# Administrativní objekt Praha Roztyly

**Posudek**  
**dokumentace o vlivu stavby na životní prostředí**  
**podle zákona č. 100/2001 Sb.,**  
**v platném znění**

**Administrativní objekt Praha Roztyly**

**Zakázk. číslo: 08.0070-04**

Příloha č. 2 Kategorizace zeleně pro výpočet KZ (Atelier 8000, duben 2008)

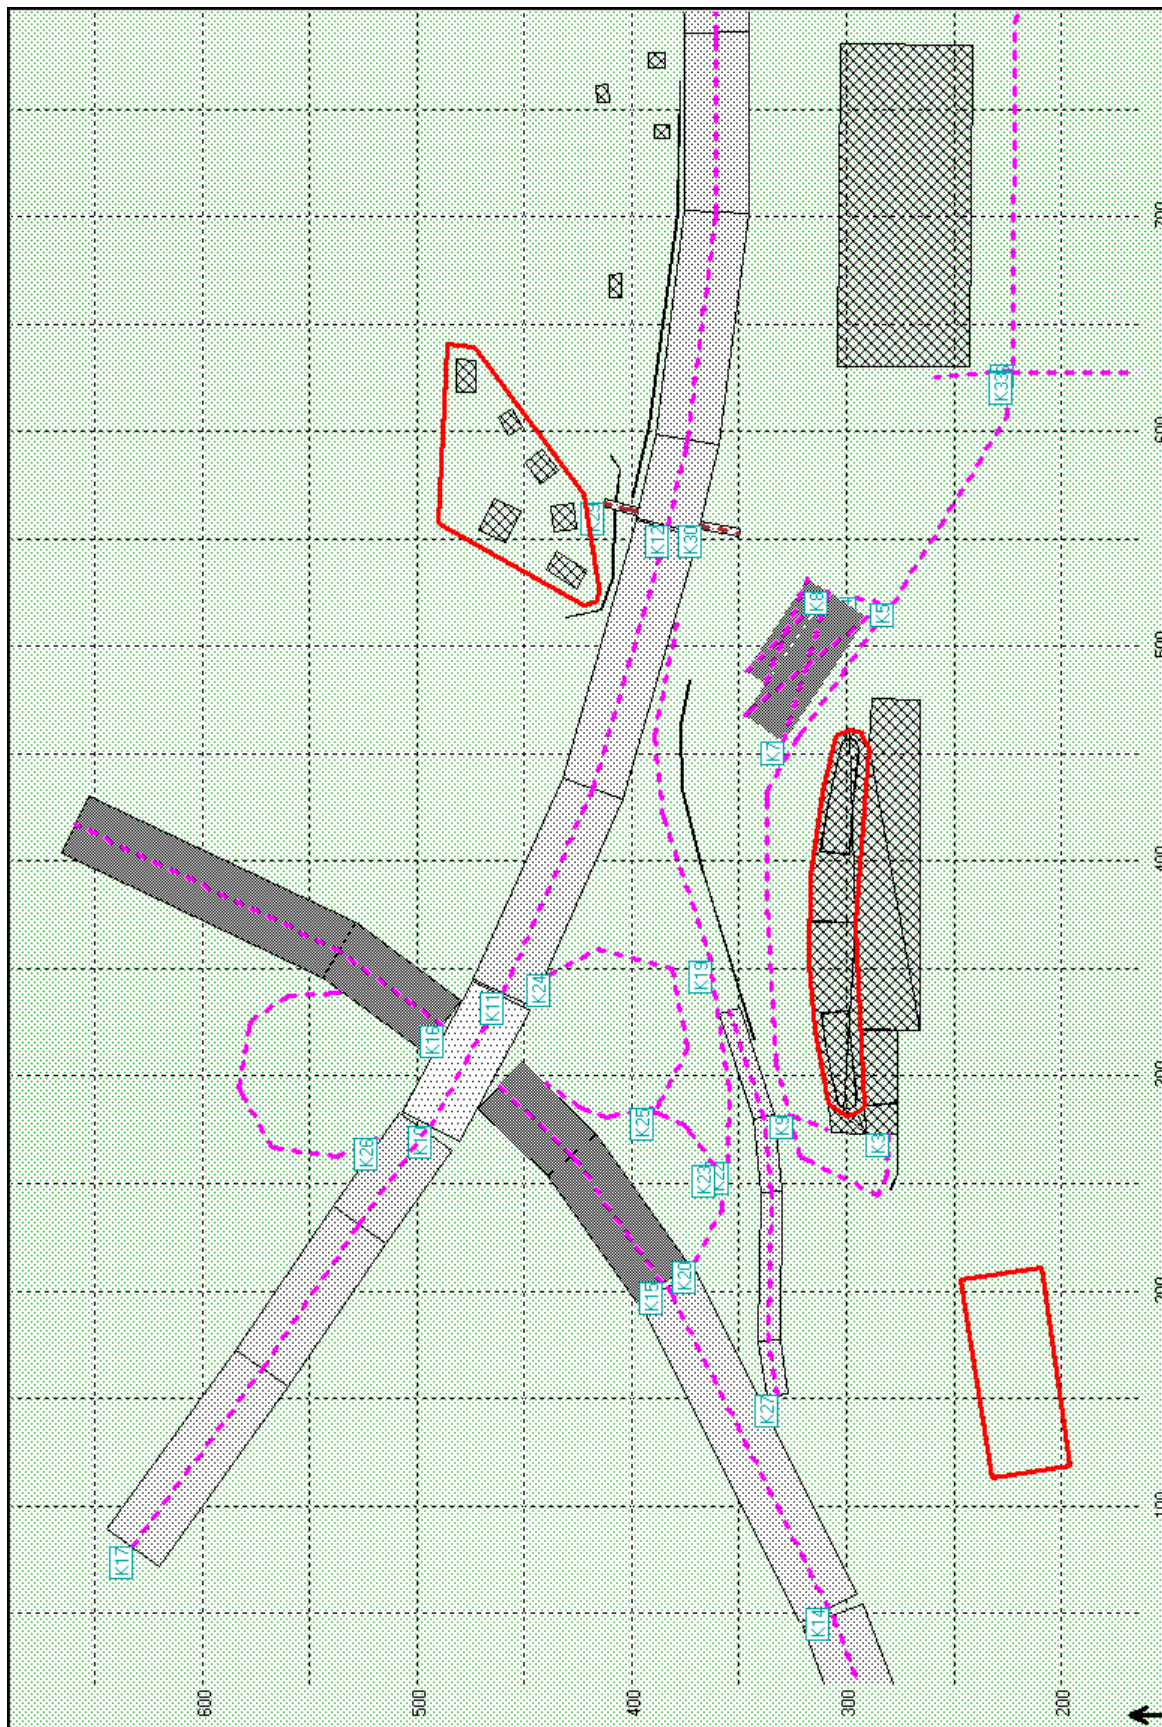
Sadové úpravy spočívají především ve výsadbě stromů s velkou korunou (26 ks) do rostlého terénu, zejména v ploše parkoviště (str. 62). Z výkresu č. 20 (Zeleň) nelze dostatečně ověřit, zda bude dodržena min. vegetační plocha pro stromy s velkou korunou 9 m<sup>2</sup>, uvedená dle metodického pokynu.

V dokumentaci je uvedeno, že navrhovaná míra využití území odpovídá kódu H, který při podlažnosti 8+ předepisuje koeficient zeleně 0,4. Tento navržený koeficient je dle uvedeného výpočtu splněn. Není však jednoznačné, zda výpočet koeficientu zeleně vychází pouze z plochy SV nebo zda je připočtena i část plochy S03 při jižní hranici pozemku, popř. ze zeleně v ploše IZ, kde je dle výkresu č. 20 také navržena nová výsadba.

ad „Z výkresu č. 20 (Zeleň) nelze dostatečně ověřit, zda bude dodržena min. vegetační plocha pro stromy s velkou korunou 9 m<sup>2</sup>, uvedená dle metodického pokynu.“

ad „Není však jednoznačné, zda výpočet koeficientu zeleně vychází pouze z plochy SV nebo zda je připočtena i část plochy S03 při jižní hranici pozemku, popř. ze zeleně v ploše IZ, kde je dle výkresu č. 20 také navržena nová výsadba.“

*Pro účely ověření postupu výpočtu koeficientu zeleně je v příloze č. 2 posudku uveden výkres s kategoriemi ploch zeleně.*

*V příloze č. 2 posudku je uveden výkres, ze kterého jsou jasně patrné jednotlivé typy a kategorie ploch zeleně (zeleň na rostlém terénu, zelen ostatní). Na základě tohoto výkresu je možné si ověřit postup výpočtu koeficientu zeleně.*

*Výpočet koeficientu zeleně rekapituluje zpracovatel posudku v předcházejícím komentáři k vyjádření MHMP. Výkres s vyznačením jednotlivých ploch zeleně, které jsou uvažovány ve výpočtu koeficientu zeleně je uveden v příloze č. 2 posudku.*
